Avis délibéré
de la Mission régionale d'autorité environnementale
Provence-Alpes-Côte d'Azur
sur le projet de parc photovoltaïque au lieu-dit "le Défends" à
Séranon (06) - 2ème avis

N° MRAe
2023APPACA19/3363

Figure 2: Plan d'implantation du projet (source : étude d'impact)

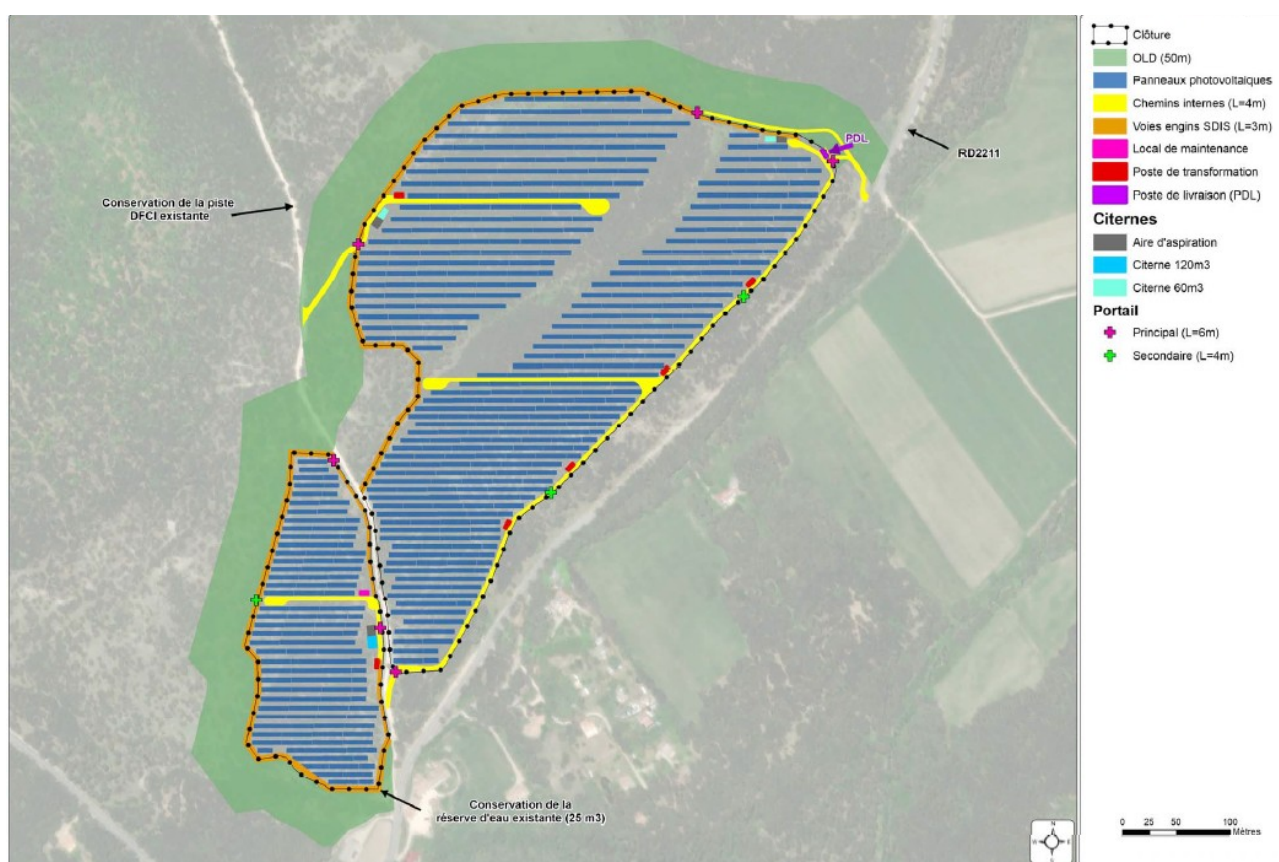
La MRAe constate que le tracé du raccordement jusqu'au poste source n'est pas précisé dans l'étude d'impact et qu'il n'est donc pas inclus dans l'évaluation des incidences du projet sur l'environnement.

La MRAe recommande d'intégrer, dans le périmètre retenu pour l'analyse des impacts du projet, le tracé du raccordement au poste-source qui fait partie intégrante du projet.
